**Avis délibéré
sur le projet de parc éolien « Boissy Énergie 3 »
Boissy-la-Rivière (91)**

N° APJIF-2023-013
en date du 09/03/2023

Le présent avis concerne le projet de création à Boissy-la-Rivière (Essonne) du parc éolien « Boissy Énergie 3 », porté par la société éponyme, et son étude d'impact, datée de décembre 2022. Il est émis dans le cadre d'une procédure de demande d'autorisation environnementale.

Figure 4: Schéma d'une éolienne de type Vestas V110 (étude d'impact, p.110)

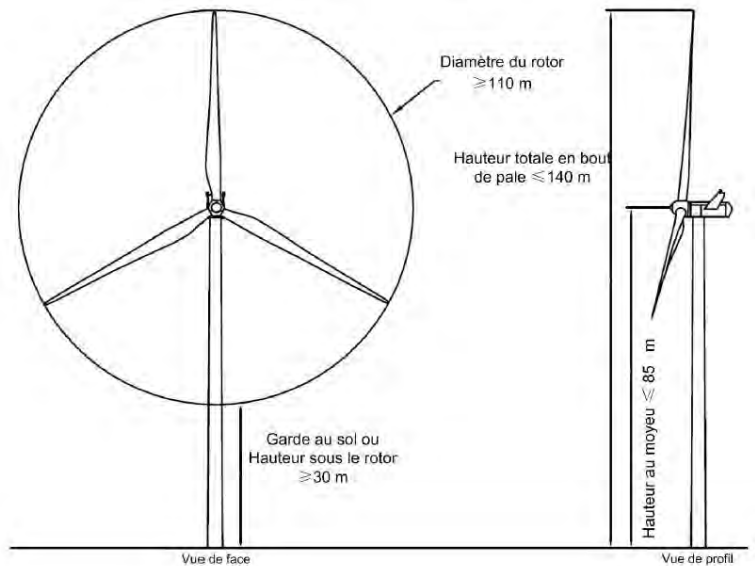
- bien que le modèle d'éolienne choisi ait une garde au sol supérieure à 30 m, il présente un rotor de 100 m. Or la société française pour l'étude et la protection des mammifères (SFEPM) recommande¹⁰, au regard des études de mortalités des chiroptères, des modèles d'éoliennes avec un rotor de moins de 90 m pour cette garde au sol. Pour celles avec un rotor de plus de 90 m, elle recommande une garde au sol d'au moins 50 m, ce qui est impossible selon le plan local d'urbanisme (PLU) de Boissy-la-Rivière (art. 2 du règlement), qui impose une hauteur maximale de 140 m ;

Figure 11: Carte de synthèse des enjeux chiroptérologiques (étude d'impact, p. 96)

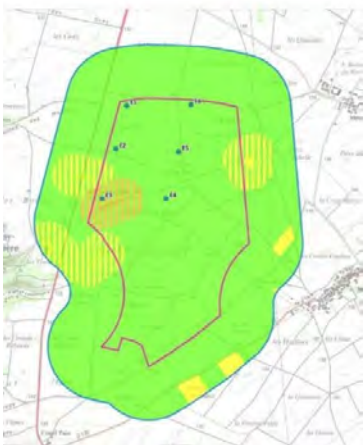
- l'éolienne BO19 se situe à environ 150 m, soit moins de 200 m de la haie identifiée comme secteur le plus à enjeux pour les chiroptères. Un éloignement de plus de 200 m est pourtant recommandé par Eurobats¹¹, ce qui est repris dans la présentation de l'état initial de l'étude d'impact (« éloignement de l'éolienne d'au moins 200 m bout de pale de cet habitat » p. 169).

- déposer une demande de dérogation à la protection des espèces au regard du risque caractérisé de destruction d'individus d'espèces protégées ;
- adapter le projet, notamment la position de l'éolienne BO19 et le modèle choisi, afin de le rendre conforme aux recommandations de l'accord européen sur la conservation des populations de chauve-souris (Eurobats) et de la société française pour l'étude et la protection des mammifères (SFEPM) visant à éviter une surmortalité des chiroptères ;
